RAPPORT D'ENQUÊTE ET D'AUDIENCE PUBLIQUE

152 **Projet de construction
de l'axe McConnell-Laramée
par le ministère des Transports**

Il me fait plaisir de vous transmettre le rapport du Bureau d'audiences publiques sur l'environnement concernant le projet de construction de l'axe McConnell-Laramée entre l'autoroute 50 et le chemin de la Montagne, par le ministère des Transports du Québec.

Figure 2 La géométrie du concept proposé en milieu urbain

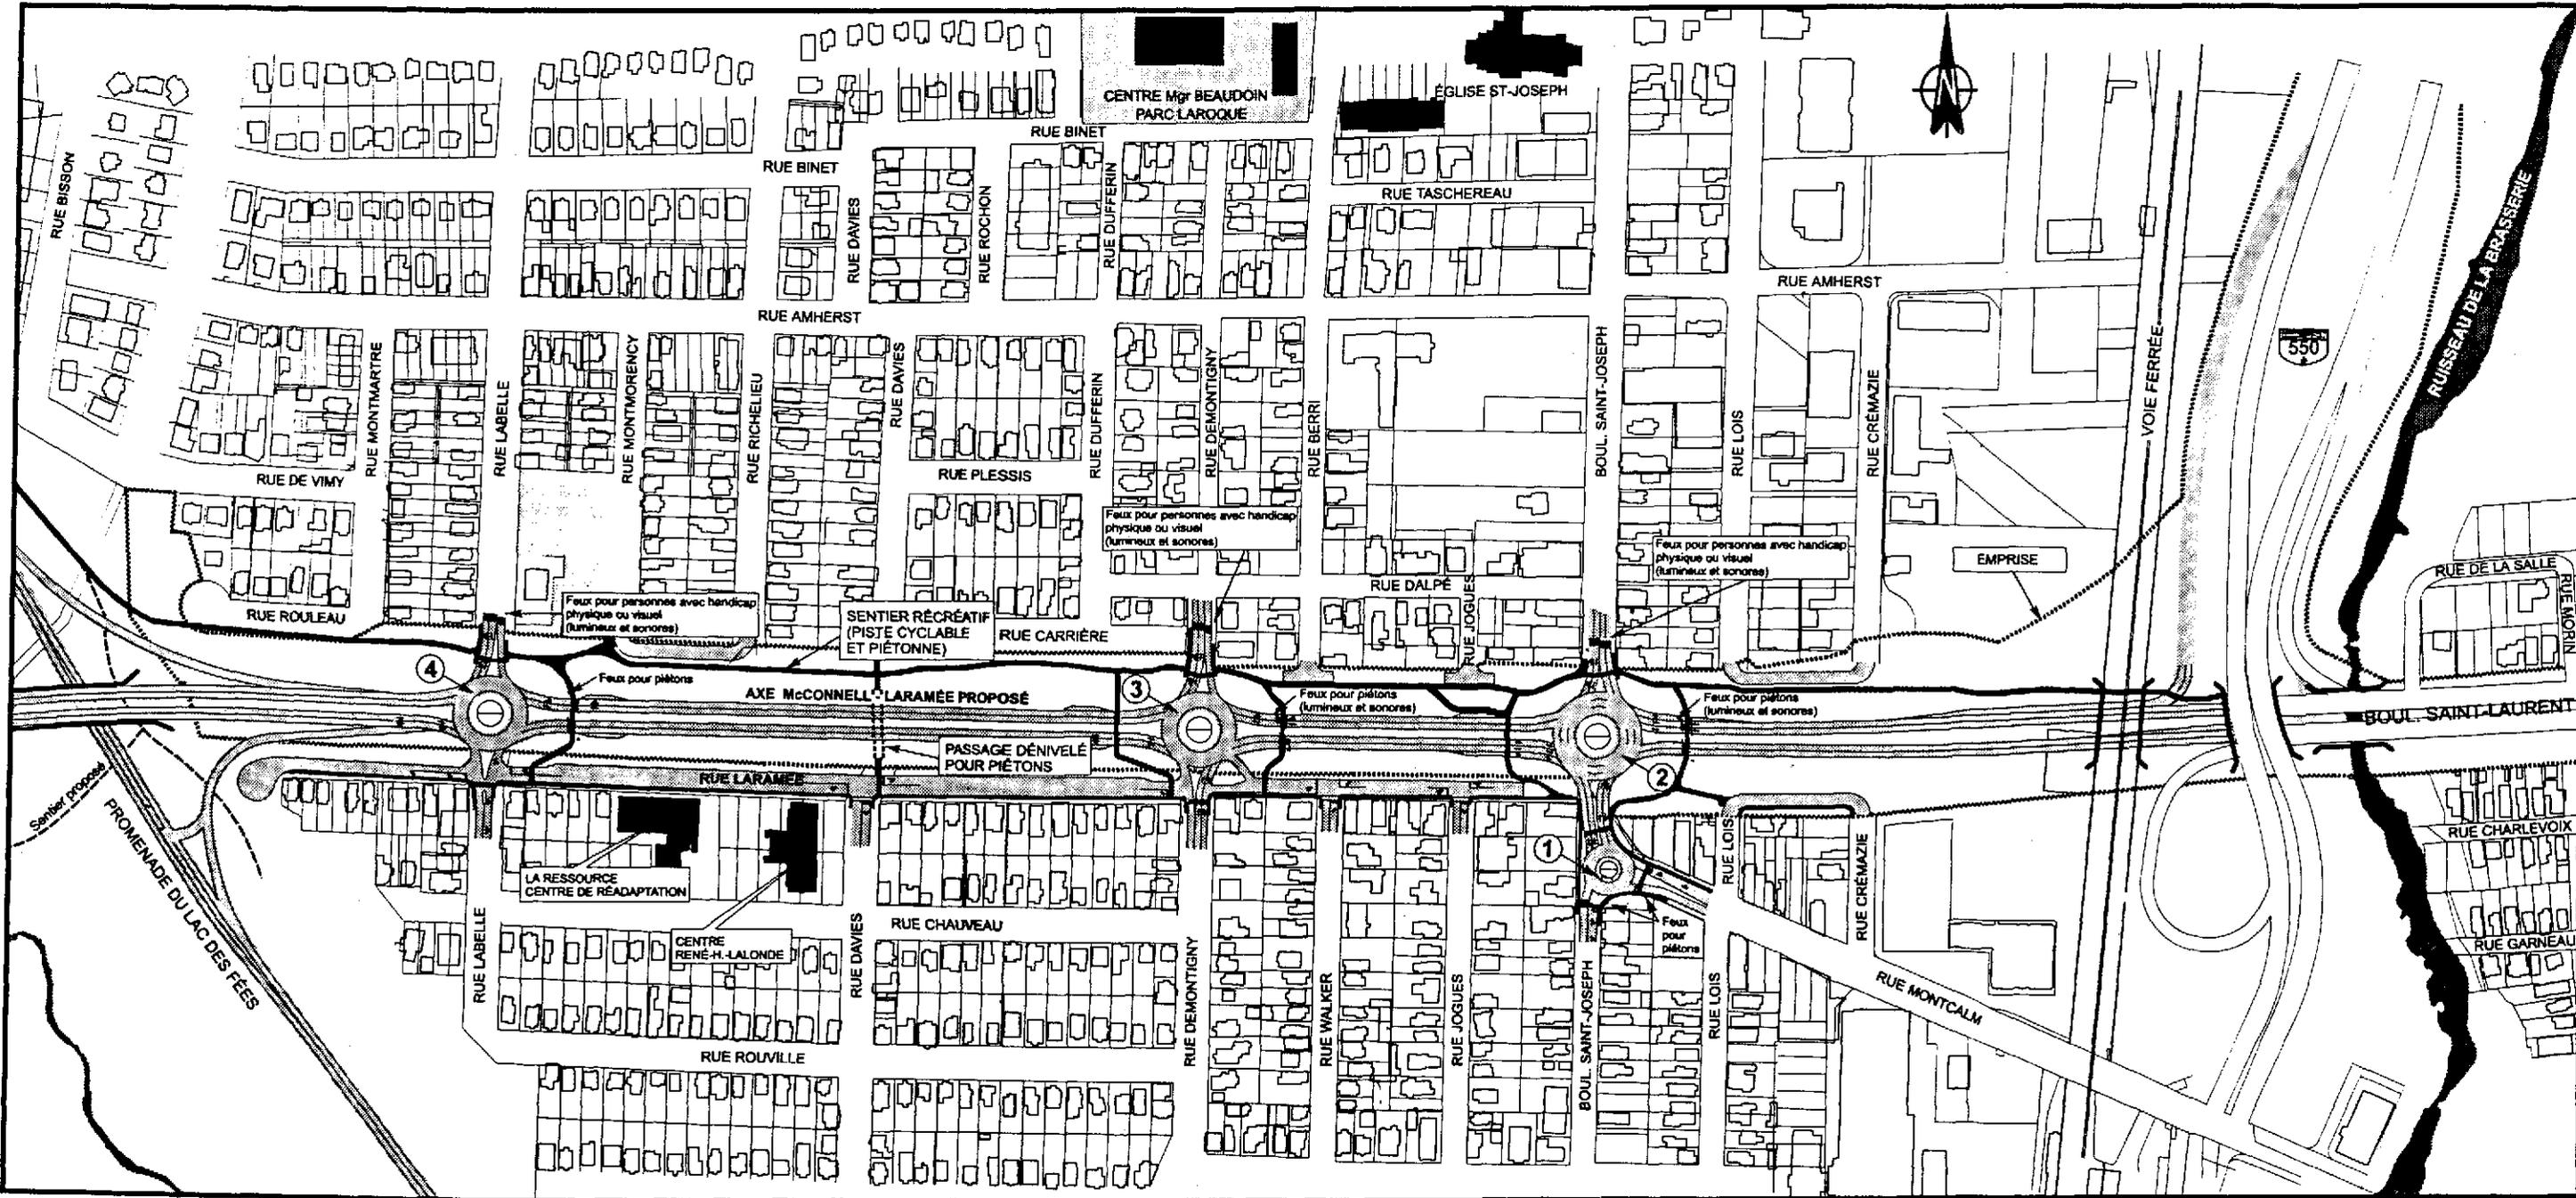
Le promoteur propose d'aménager des carrefours giratoires sur l'axe McConnell-Laramée aux intersections Saint-Joseph, Demontigny, Labelle et du boulevard Saint-Joseph avec la rue Montcalm (figure 2). Soulignons que l'aménagement des carrefours giratoires a débuté en Angleterre dans les années 1960. Par la suite, ces carrefours se sont implantés en Europe, en Australie ainsi qu'aux États-Unis, mais peu au Québec : « c'est un aménagement qui n'est pas tellement populaire au Québec encore mais à travers le monde, ça gagne beaucoup de popularité » (M. Jordan Belovski, séance du 21 mars 2001, en soirée, p. 3). La popularité des carrefours giratoires vient du fait que « la capacité de ce type d'aménagement est beaucoup supérieure au carrefour ordinaire » (*ibid.*). Les carrefours giratoires peuvent accepter jusqu'à 5 000 véhicules/heure (*ibid.*, séance du 22 mars 2001, en après-midi, p. 88). Contrairement au fonctionnement des anciens ronds-points où la priorité est accordée aux véhicules qui entrent dans le carrefour, les carrefours giratoires modernes donnent la priorité aux véhicules qui sont dans l'anneau.

- ◆ *La commission constate que l'aménagement des carrefours giratoires constitue pour le promoteur un élément déterminant pour satisfaire la demande en déplacement et pour maintenir un niveau de service acceptable pour l'horizon 2011. Cependant, la commission juge que le gain de temps offert par les carrefours giratoires serait faible par rapport au temps nécessaire pour franchir la distance de 1,2 km en milieu urbain.*

Figure 3 La grille d'évaluation de l'impact sonore du ministère des Transports

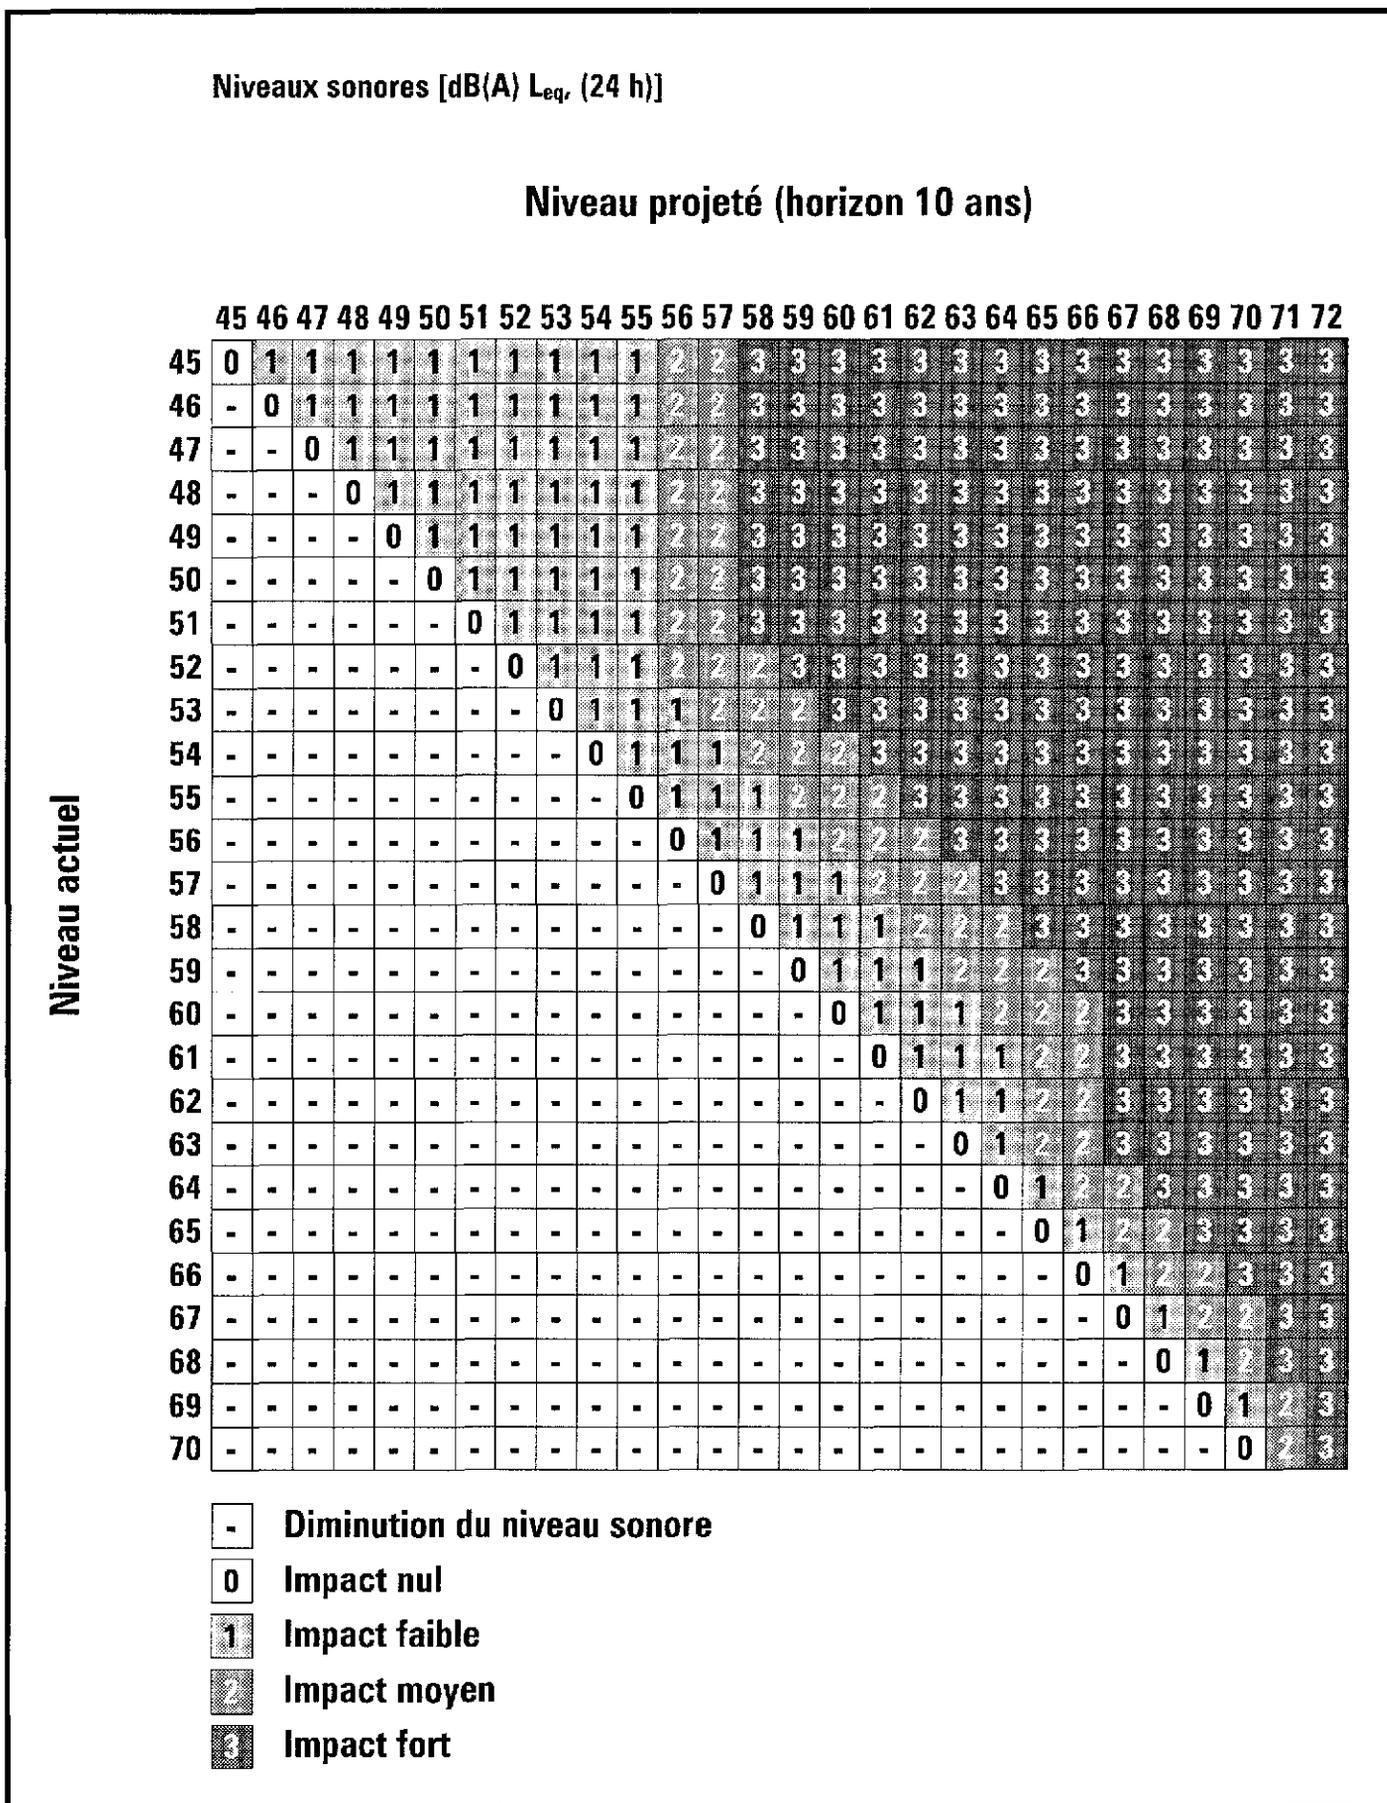
En fait, la clé d'application de cette politique repose sur la grille d'évaluation de l'impact sonore (figure 3). La grille prend clairement comme point de référence la mesure de 55 dB(A) L_{eq} (24 h). À partir de cette valeur de référence, l'impact sera nul si on demeure en deçà de 55 dB(A) :

Figure 5 La simulation de l'ambiance sonore après atténuation pour 2011*

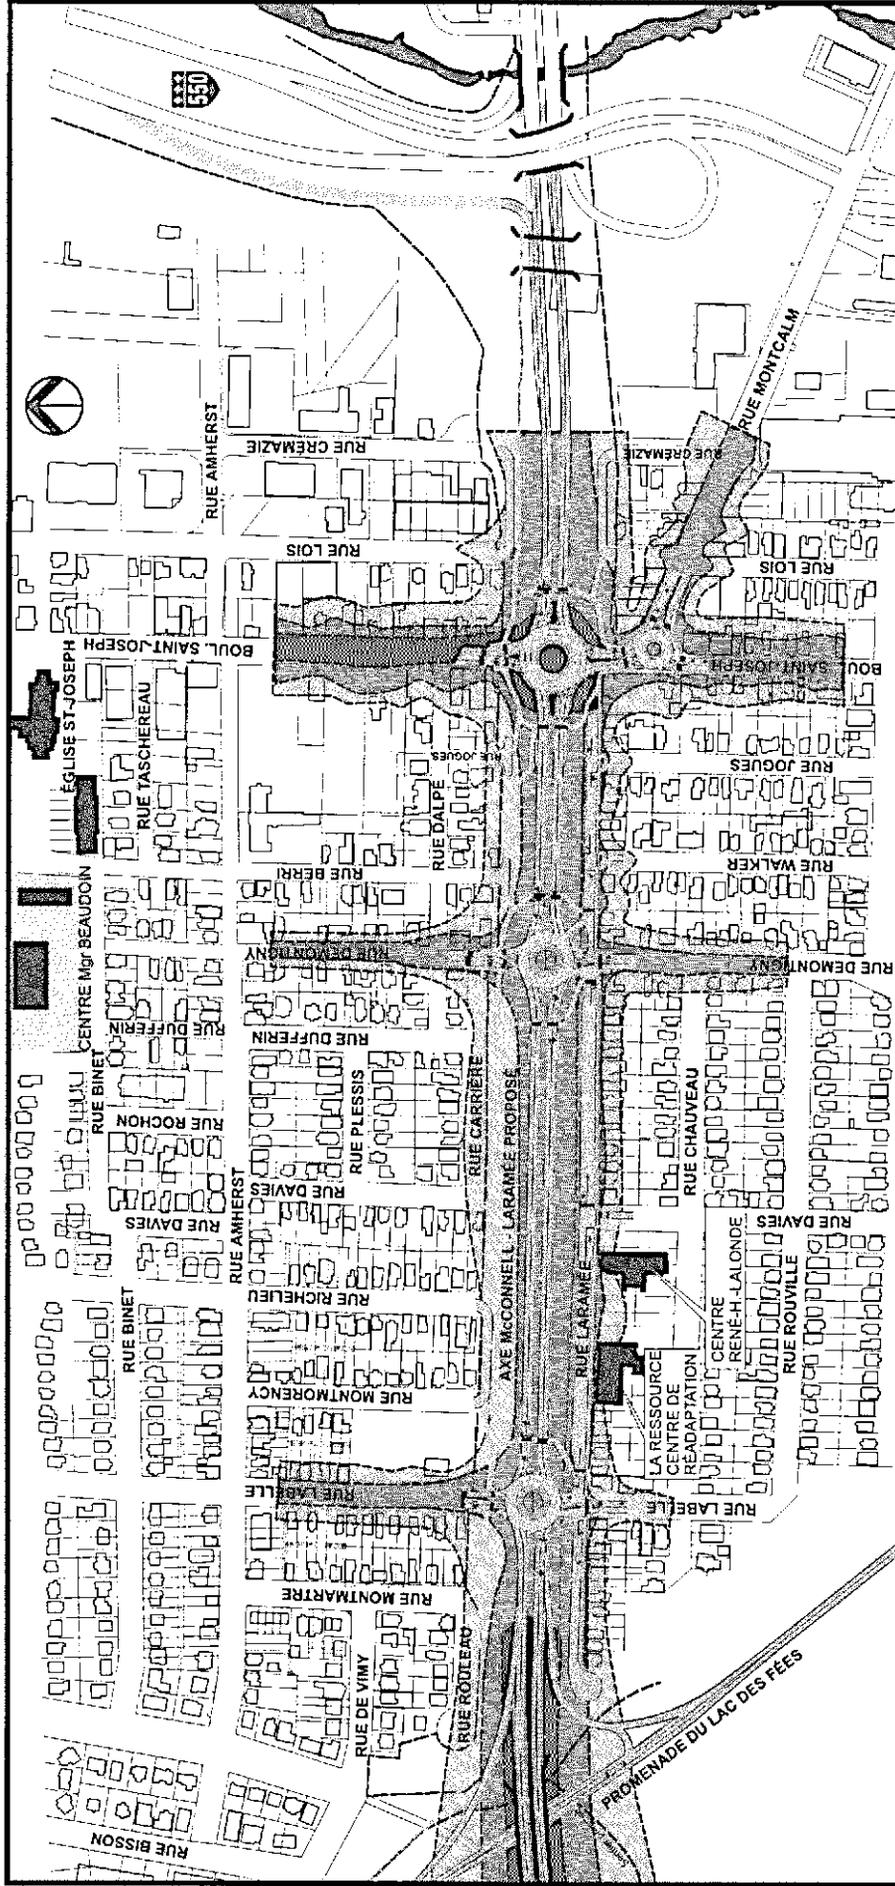
La figure 5 illustre les isophones et le tableau 17 montre les niveaux sonores pour les périodes de 24 heures, diurne et nocturne, estimés en 2011, avec mesures d'atténuation, avec carrefours giratoires et 40 % de camions. Les niveaux sonores pour la période de 24 heures sont supérieurs à 55 dB(A) pour 13 des 17 points de calcul. Pour la période diurne, tous les points de calcul sont supérieurs à 55 dB(A) alors que, pour la période nocturne, tous sont supérieurs à 45 dB(A).
